Fig. 1

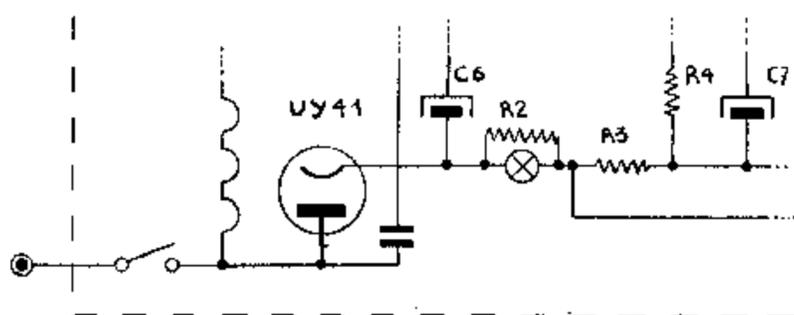
Afin d'augmenter la durée de vie de la lampe cadran et pour empêcher le clignotement sur les réseaux 25 p/s, deux modifications peuvent être apportées à cet appareil :

2° Pour réseau à 25 périodes, transporter la résistance R 2 dans le circuit haute tension (après

filtrage) et remplacer la lampe de cadran par une ampoule de 6 V/0,05 A (numéro de type : 7121) (voir fig. 1).

Fig. 2

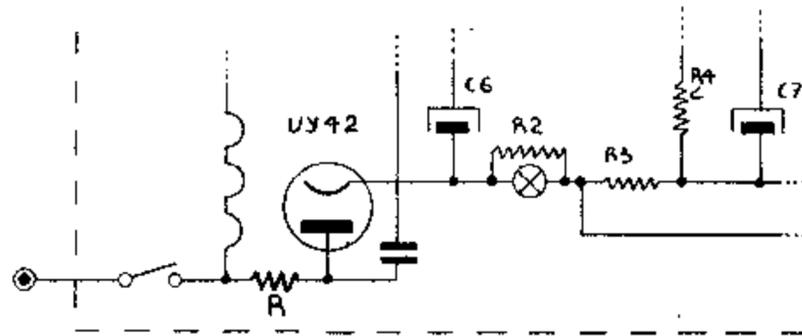
Pour les réseaux dont la tension nominale est supérieure à 117 Volts ; il est préférable de remplacer la valve UY 42 par UY 41. Toutefois, en cas d'impossibilité, il est possible de laisser la valve UY 42 en ajoutant une résistance de 30 ohms (numéro de code : FB 12 003 1) en série avec l'anode (voir fig. 2).
